## RN 147 2x2 voies au Nord de Limoges

### Analyse à dire d'expert de la variante proposée par l'association « Couzeix en mouvement » dans le cadre de la concertation publique de 2016

## ANNEXE 1 : PROPOSITION D'UN TRACÉ INTERMÉDIAIRE

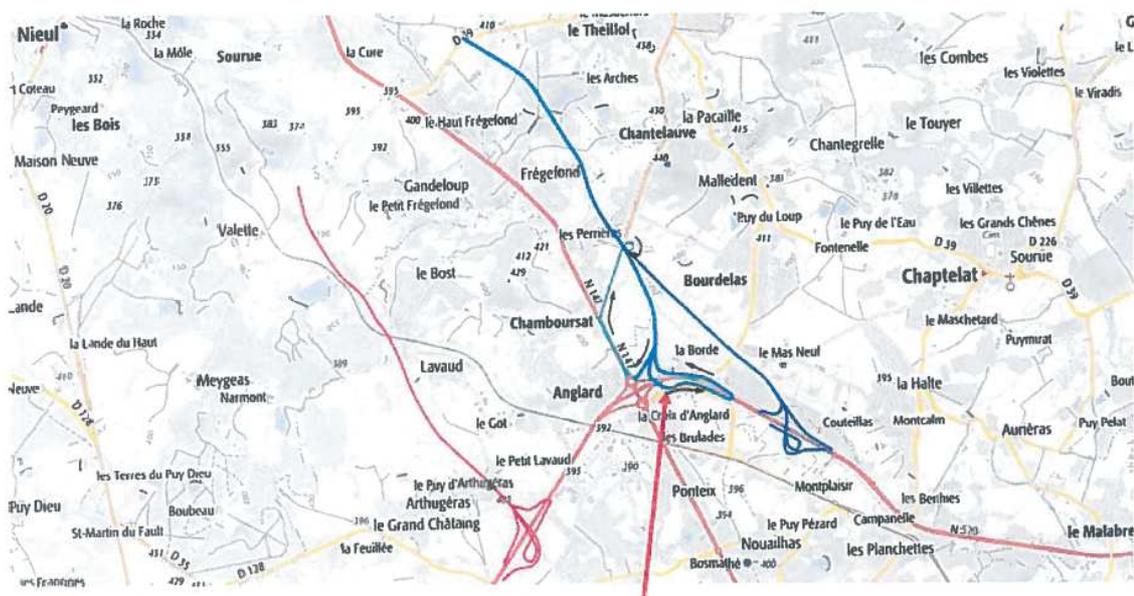
Outre le fait que la variante proposée relève d'une conception un peu complexe, elle présente la caractéristique de mélanger les échanges autoroutiers (RN 520 vers RN 147) et les échanges locaux (avec Couzeix et l'ex-RN 147). Elle constitue donc une dérogation majeure aux règles de l'art qui ne peut être validée par les instances en charge du contrôle de la qualité de la conception des projets routiers (dont la MARRN, Mission d'Appui au Réseau Routier National) que si :

- il n'existe aucune autre solution techniquement satisfaisante (or le dossier de concertation présente 4 variantes qui ne nécessitent pas de dérogation majeure) ;
- elle présente des avantages substantiels et déterminants tant sur le plan économique qu'environnemental.

Sur un pur plan technique, le mélange des échanges autoroutiers et locaux conduirait certainement à terme à créer des difficultés majeures telles que celles qu'on peut connaître aujourd'hui sur le diffuseur de Grossereix sur l'A20 (qui mélange les dessertes locales avec les échanges entre A20 et RN 520).

b) en ce qui concerne le franchissement de la RN 520 à l'Est du diffuseur d'Anglard :

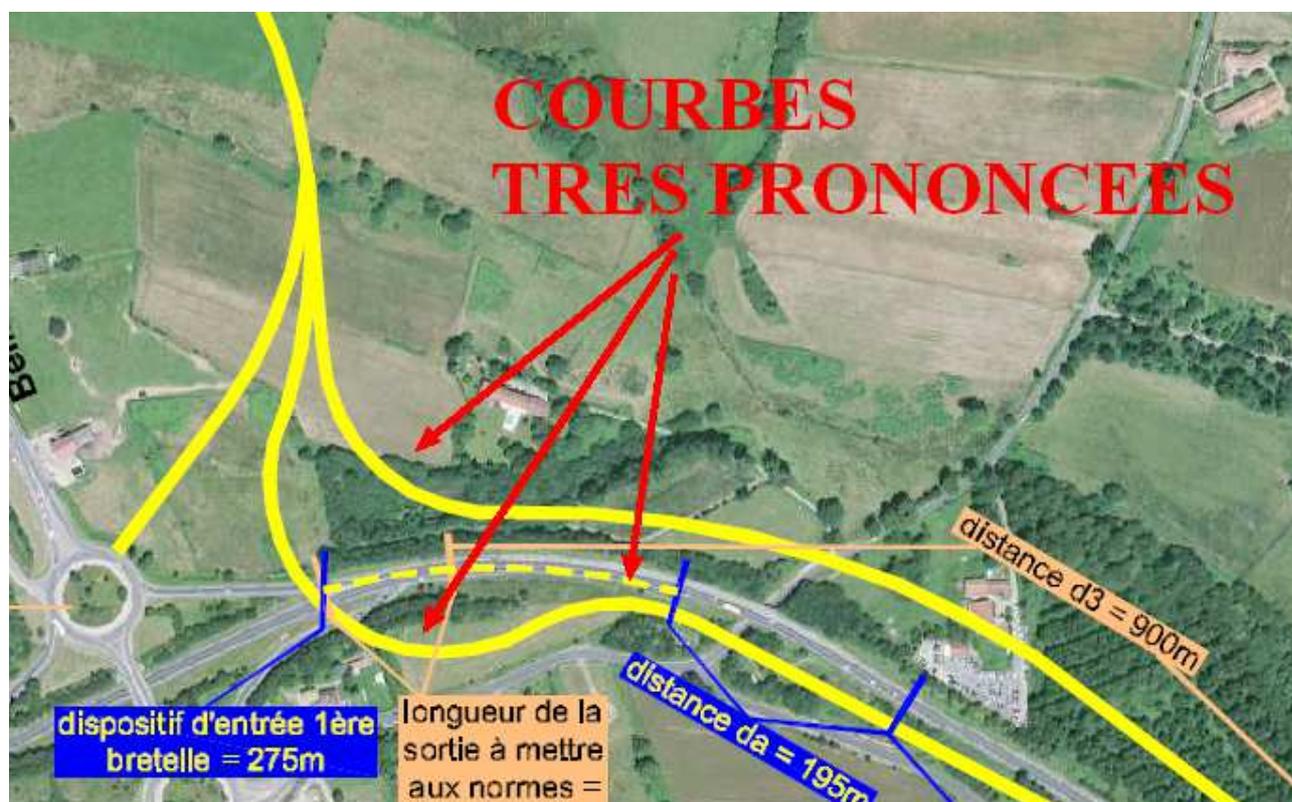
L'ouvrage d'art à créer sera en courbe et devra être suffisamment long pour franchir à la fois la RN 520 et les bretelles d'entrée et de sortie du diffuseur.

Il devra être sans pile intermédiaire pour assurer la visibilité sur la bretelle d'insertion du diffuseur sur la RN 520 pour les usagers venant de l'A20. Il sera donc relativement onéreux.

Enfin il surplombera l'habitat situé au Sud-Est du diffuseur et conduira à supprimer ou à impacter fortement les maisons d'habitation (non-respect de la séquence Éviter, Réduire, Compenser).

c) en ce qui concerne les courbes de l'échangeur RN 520-RN 147.

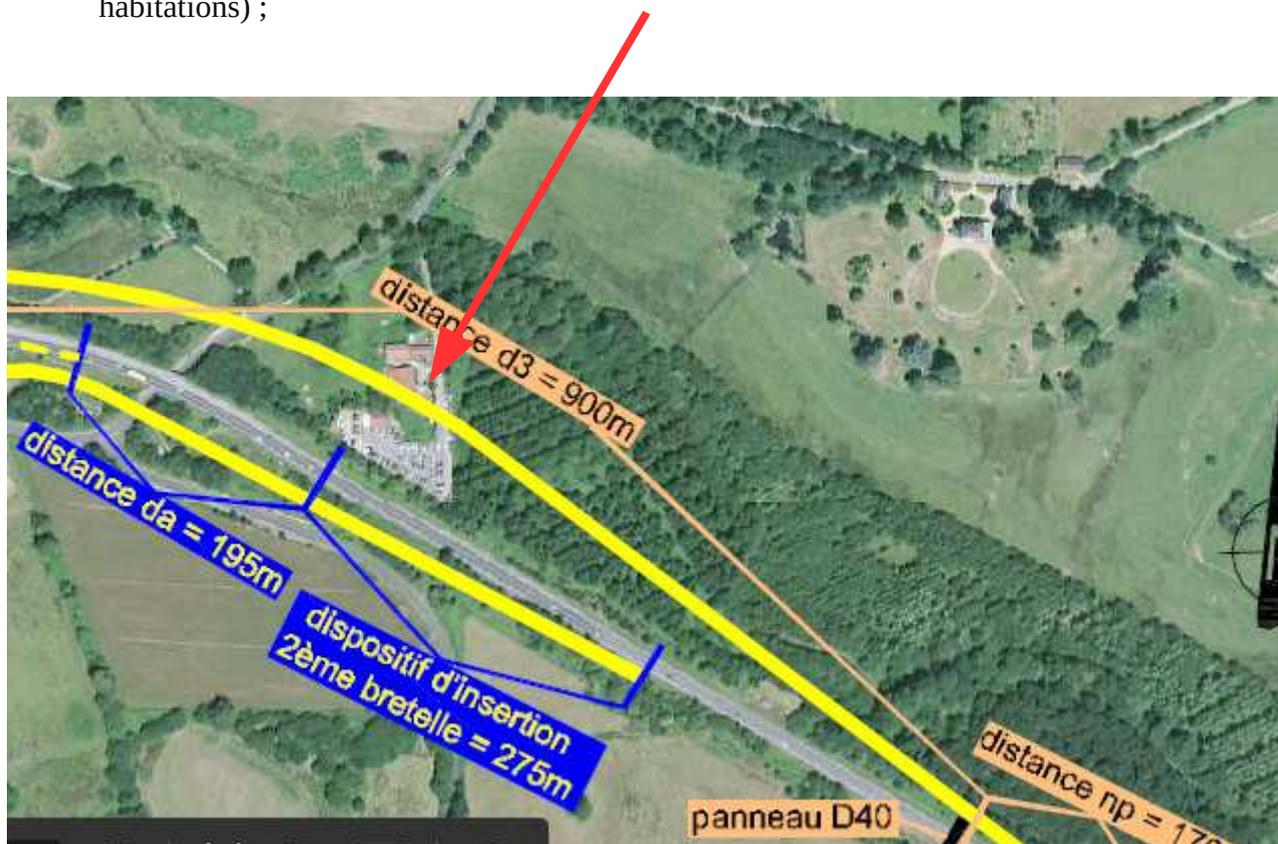
Ces courbes seront très prononcées et conduiront à limiter la vitesse sur ces sections à 50km/h voire probablement à 30 km/h.

Il convient également de noter que ces bretelles nécessiteront de réaliser deux OA sur la RD reliant Couzeix à Chaptelat ( RD 125).

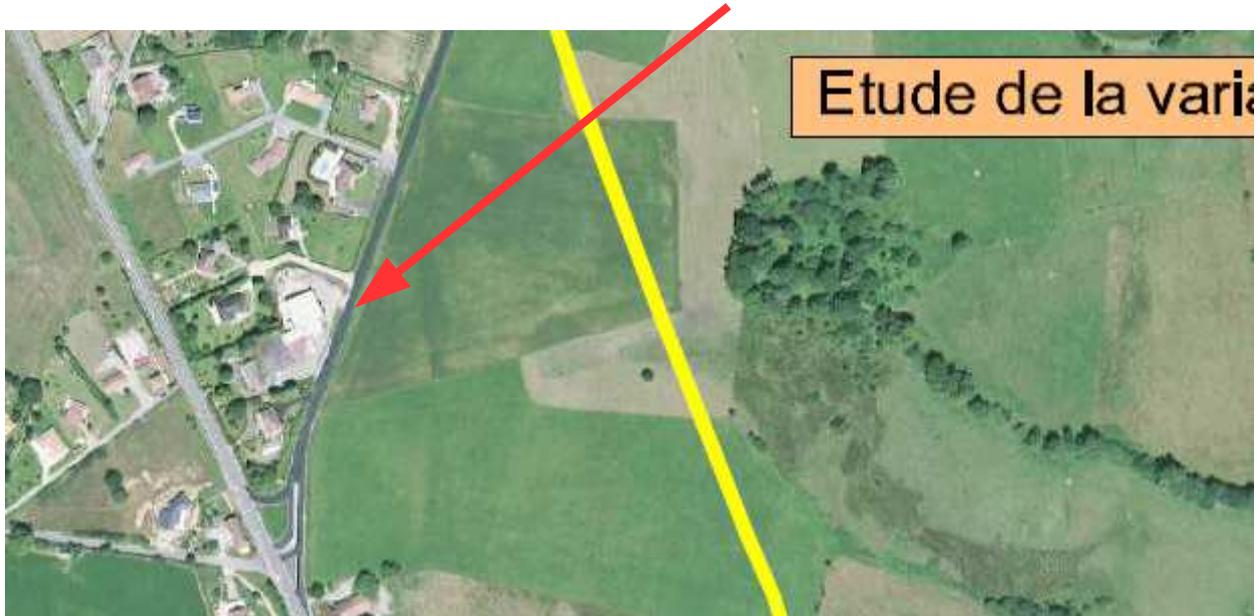
- les bâtiments proches du Mas Neuf (avec passage soit sur garage automobile, soit sur les habitations) ;

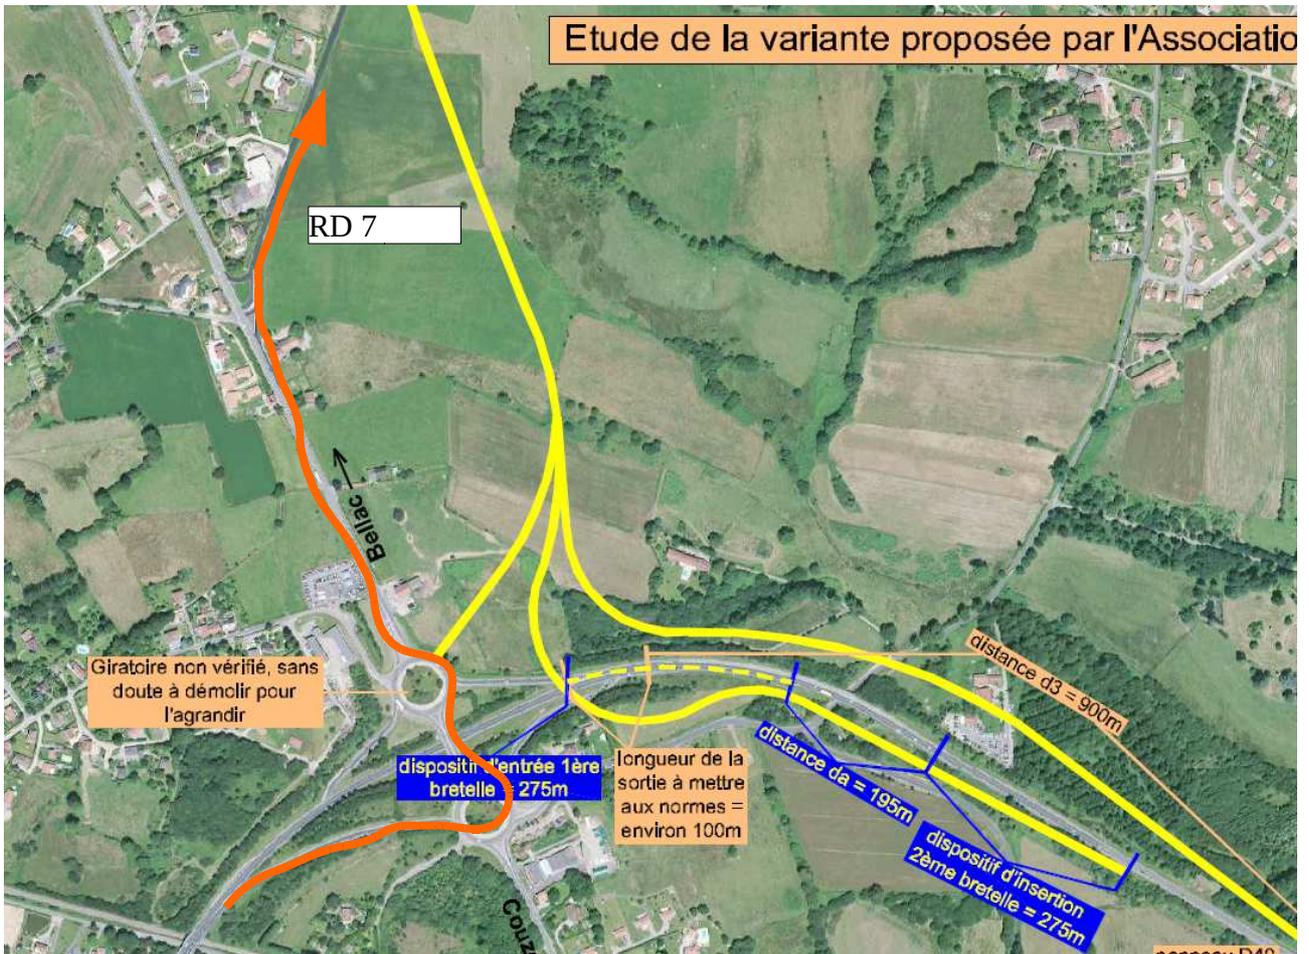
- les habitations sur la RD 7, du fait du report de trafic de PL subiront des nuisances sonores supplémentaires et du fait de leur proximité immédiate avec la RD 7 ne pourront pas bénéficier de protections phoniques à la source (de type mur anti-bruit).

Schéma 7-1 : sorties successives en déboitement.

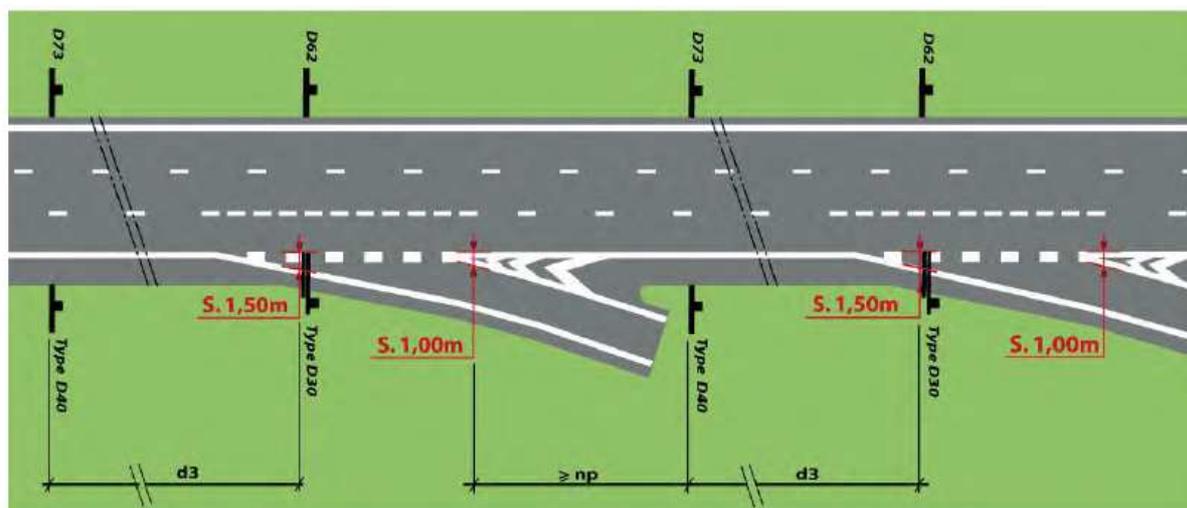
En venant de l'Est la variante présente deux sorties successives qui doivent obéir au schéma de la page 45 du guide « Les échangeurs sur routes de type "Autoroute". Complément à l'ICTAAL. »

En repartant de la sortie existante ( RN 520 vers RN 147) et depuis le musoir, le point de départ de la sortie imaginée par l'association a été déterminé en partant de :

- la distance  $d3$  ( visibilité sur pré signalisation cf page 20) = 900 mètres
- la distance  $np$  ( distance de non perturbation ) = 170 m (cf page 10)

**En conclusion, le point de départ de la sortie imaginée par l'association sera à un peu plus de 1 000 mètres de la sortie existante vers l'EST ( RN 520 vers RN 147)**
